株式会社 WACOM CO., LTD

名称 MOUSE

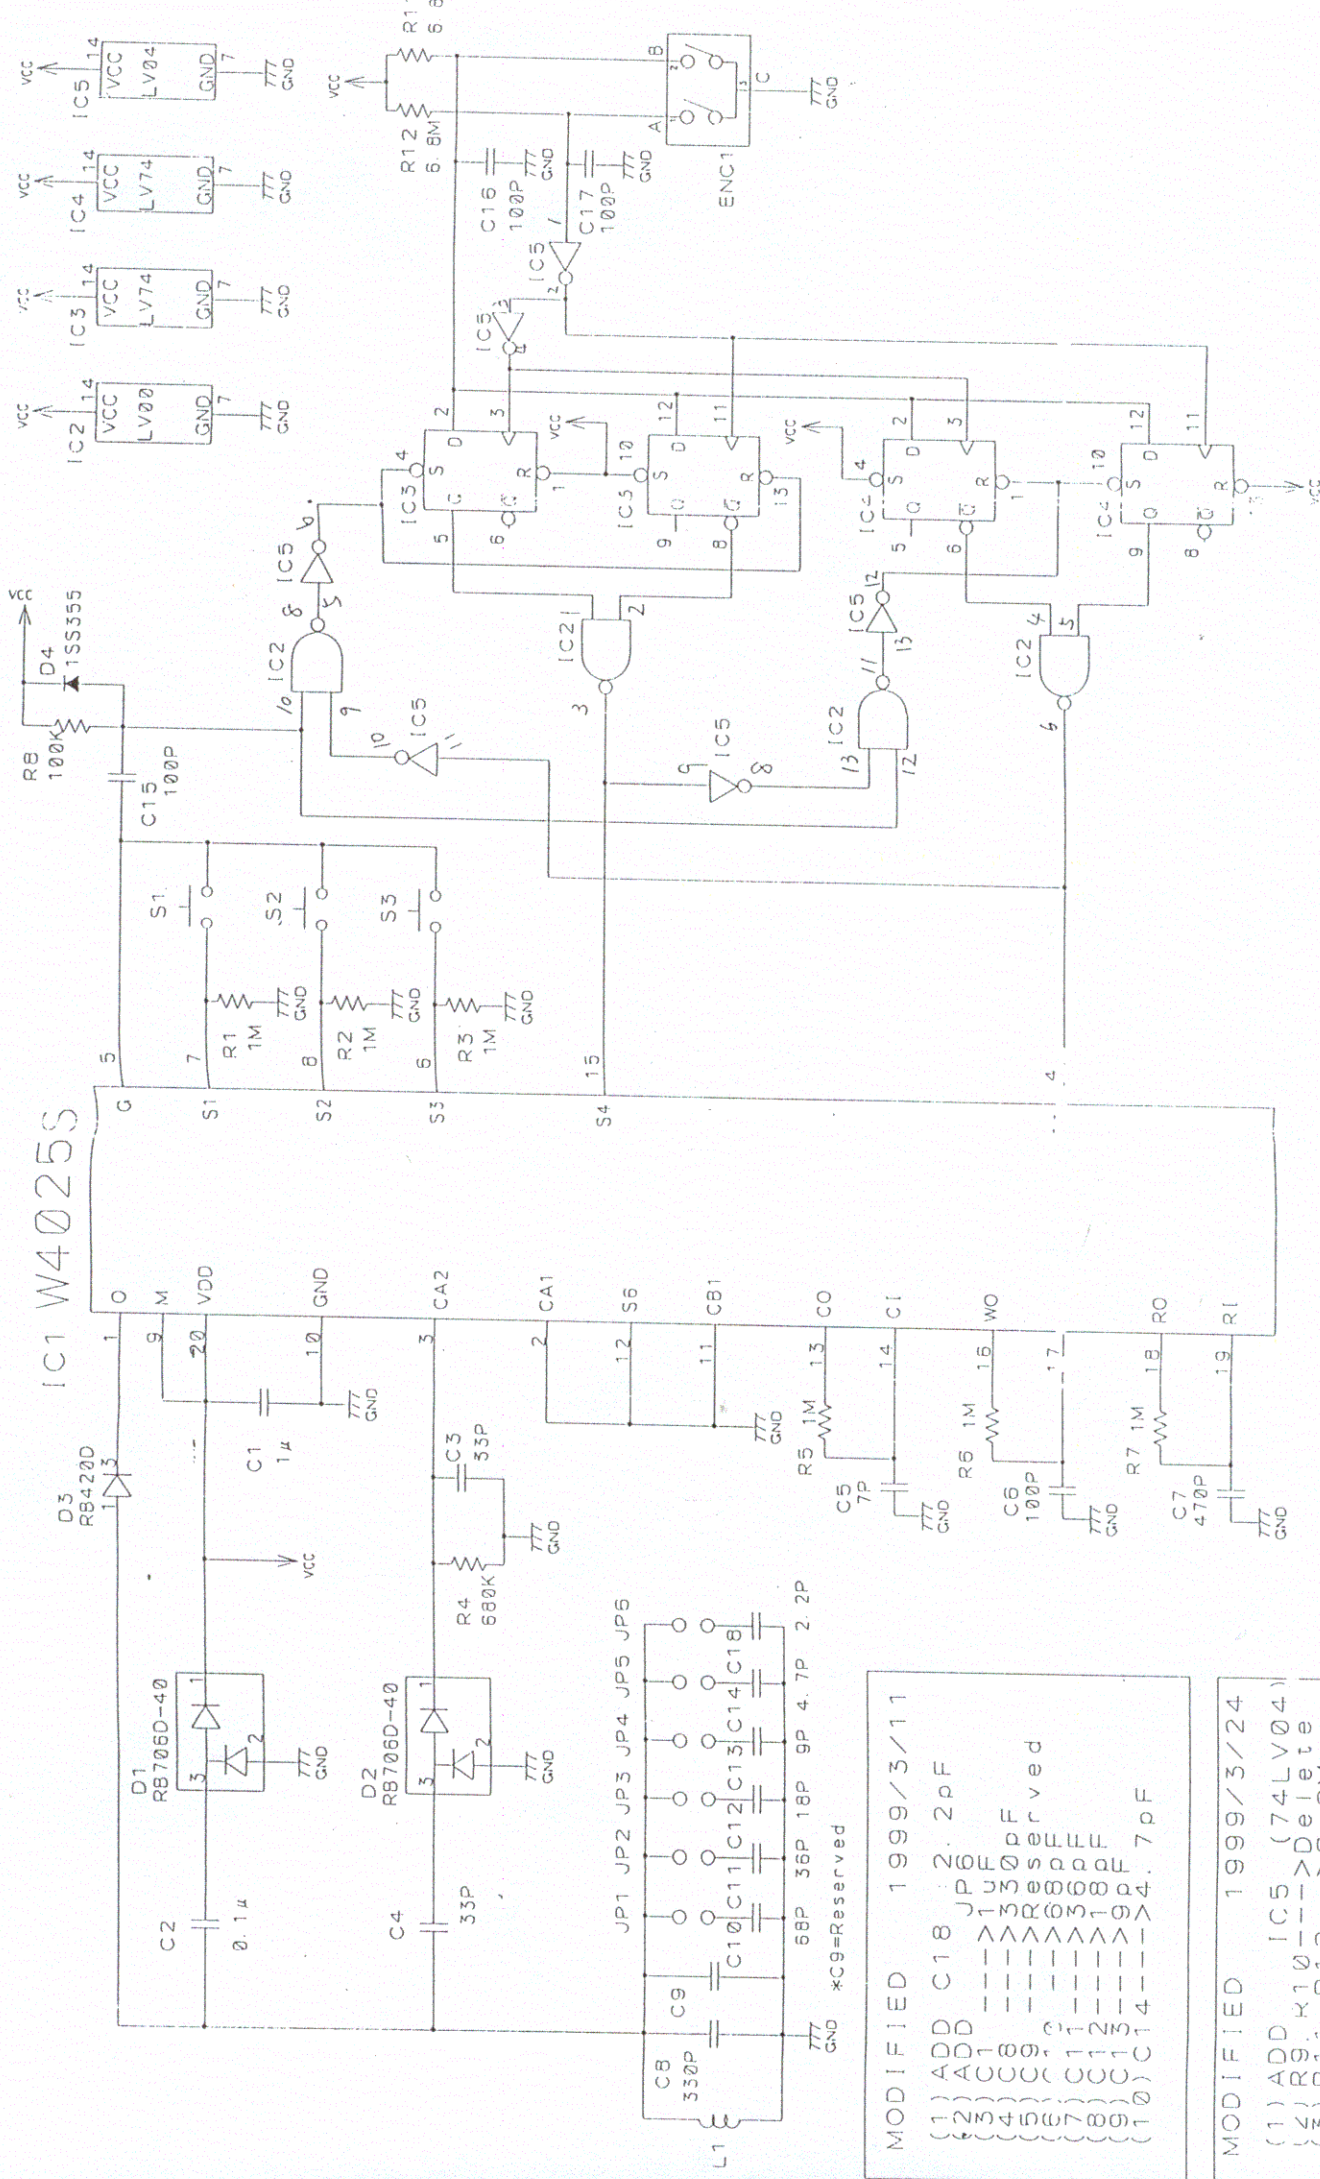
MODIFIED 1999/3/11
 (1) ADD C18 2.2pF
 (2) AC18 100pF
 (3) AC18 100pF
 (4) AC18 100pF
 (5) AC18 100pF
 (6) AC18 100pF
 (7) AC18 100pF
 (8) AC18 100pF
 (9) AC18 100pF
 (10) AC18 100pF

MODIFIED 1999/3/24
 (1) ADD IC5 (74LV04)
 (2) RR1: R12-->Delete
 (3) RR1: R12-->Delete
 (4) C16: C17-->100pF
